### Fiat Freemont

Версия: Все модели 2011-2016 модельного годов - (VIN xxxxxxxxxFxxxxxxx) (\*) с люком в крыше

7030 1 461 FA

**ЛЮК В КРЫШЕ**  
Просачивание воды – Сервисное решение

**Рис. 1**

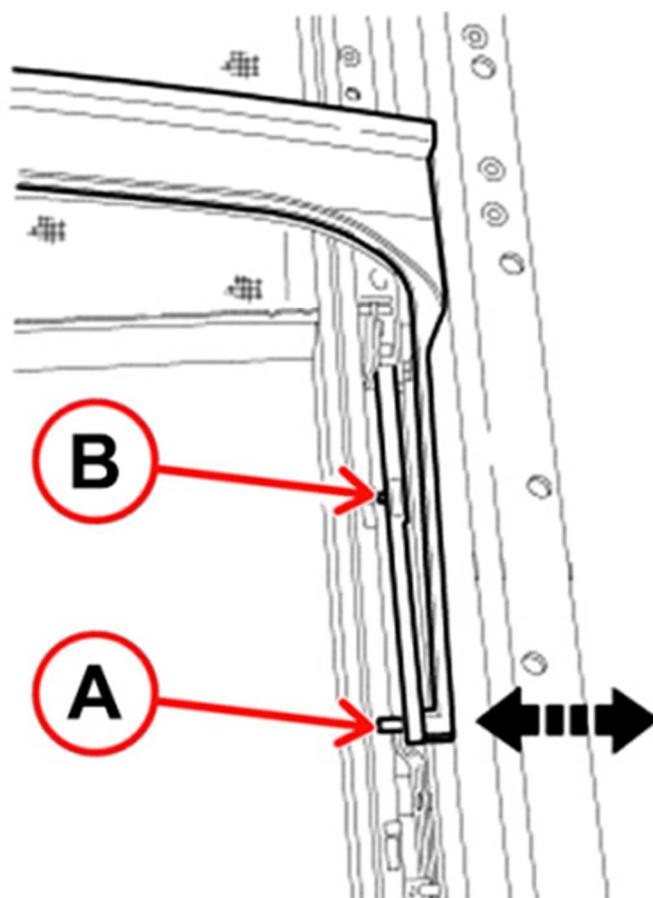
- Снимите стекло люка в крыше (см. Op.7030B18 Руководства по техобслуживанию).
- Выньте шпильку желобка (А - Рис. 1) из ее гнезда в подъемном механизме стекла (В).
- Выполните такую же операцию с другой стороны.

Рис. 2

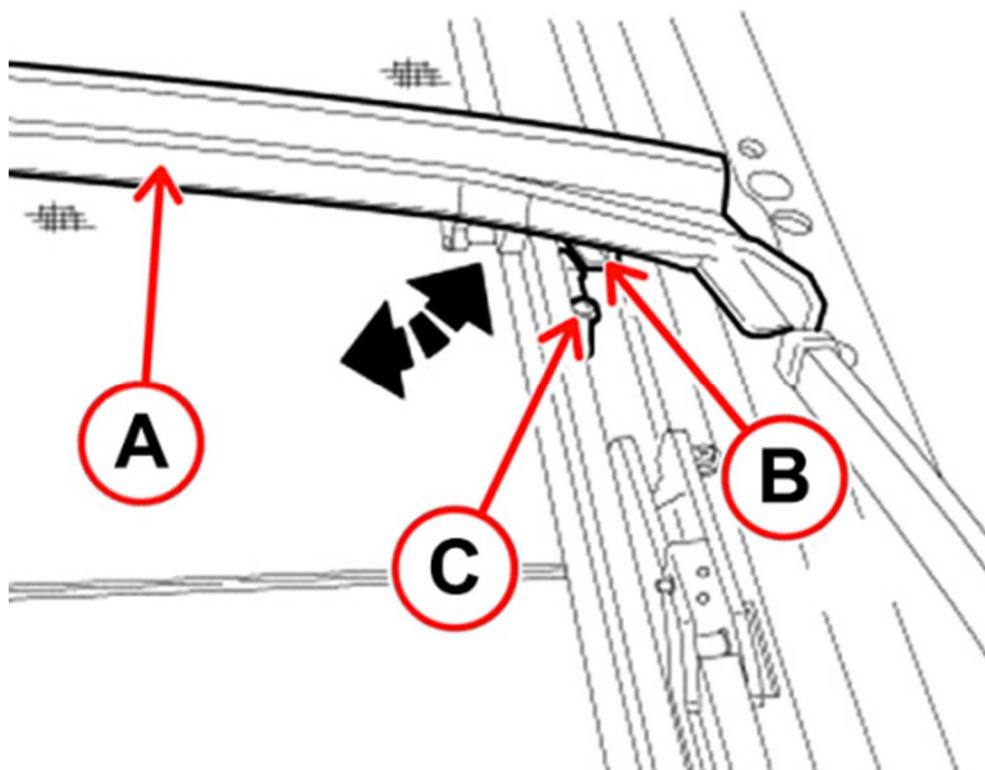
- Сдвиньте желобок (А) в сторону и толкните его вниз, нажимая по центру желобка до тех пор, пока язычок (В) не выйдет из направляющей (С).
- Сдвиньте желобок (А) в противоположную сторону, чтобы освободить другой язычок, и затем поднимите желобок и снимите его.

- Получите новый желобок от Запчастей.
- Установите новый желобок, выполнив операции по снятию в обратной последовательности
- Установите стекло люка (см. Оп.7030В18 Руководства по техобслуживанию).
